5° REGIMENT D'HELICOPTERES DE COMBAT

Quartier Chef d'Escadrons De Rose

DOSSIER DE DEMANDE D'AUTORISATION D'EXPLOITER

NOTE DE REPONSE A L'AVIS DE L'AUTORITE ENVIRONNEMENTALE (SEEIDD-IDPP2-18-10-481)

Fig. 2. Aire d'étude restreinte retenue pour le diagnostic faune-flore et Zones Humides (Source : BIOTOPE)

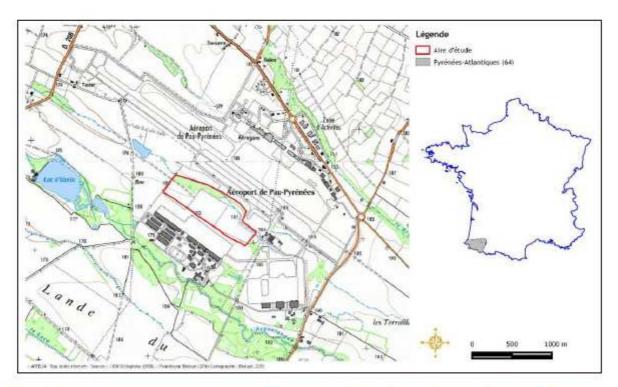
« L'autorité environnementale recommande de préciser, en préambule de l'état initial, la zone d'étude considérée pour réaliser l'état initial et en quoi cette aire d'étude a dû être élargie ou restreinte pour certaine thématique de l'environnement ».

La zone d'étude considérée pour réaliser l'état initial a été définie, en accord avec l'exploitant, par la limite du périmètre du Quartier de Rose.

Cette aire d'étude a été élargie à une échelle « territoriale » pour la caractérisation des phénomènes généraux tels que les facteurs climatiques, la qualité de l'air, les changements climatiques, mais aussi pour la caractérisation des grandes composantes de l'environnement telles que la géologie, les eaux superficielles, les eaux souterraines, les inventaires du patrimoine naturel (ZNIEFF, ZICO, trame verte et bleue), les périmètres de protection (Natura 2000, parc naturel, réserve naturelle, arrêté de protection de biotope, Espaces Naturels Sensibles, etc.), les risques naturels et industriels.

Cette aire d'étude a été restreinte pour le diagnostic écologique à une surface de 23 hectares sur laquelle le projet des nouveaux bâtiments du NH90 pouvait être implanté, et à laquelle a été ajouté le boisement alluvial. Cette aire restreinte est délimitée à la figure ci-après. Elle a été établie en prenant en compte la demande de l'exploitant, la nature du projet projeté et les interactions attendues avec le milieu naturel, ainsi que la très bonne connaissance du bureau d'étude Biotope sur le secteur. Cette aire d'étude restreinte intègre tout de même le boisement alluvial au nord qui ne fait pas partie de l'emprise projet, mais qui présente des enjeux forts, notamment pour l'avifaune.

La mare, présente au Nord-Ouest de la forêt alluviale, n'a pas été prise en compte dans l'aire d'étude restreinte pour le diagnostic écologique. En effet, l'exploitant a exprimé, dès le lancement des études pour la réalisation de l'étude d'impact, sa volonté d'éviter autant que possible toute incidence sur les zones humides et sur les autres milieux aquatiques présents sur l'aire d'étude. Cette volonté est illustrée par la translation de l'emprise du projet vers le Sud (environ 50m) de l'aire d'étude restreinte, permettant de préserver intégralement la zone humide et l'habitat forestier d'hivernage des amphibiens et des reptiles. La préservation de ces zones humides assure très certainement un maintien des échanges hydrauliques potentiels entre les zones humides et la mare.
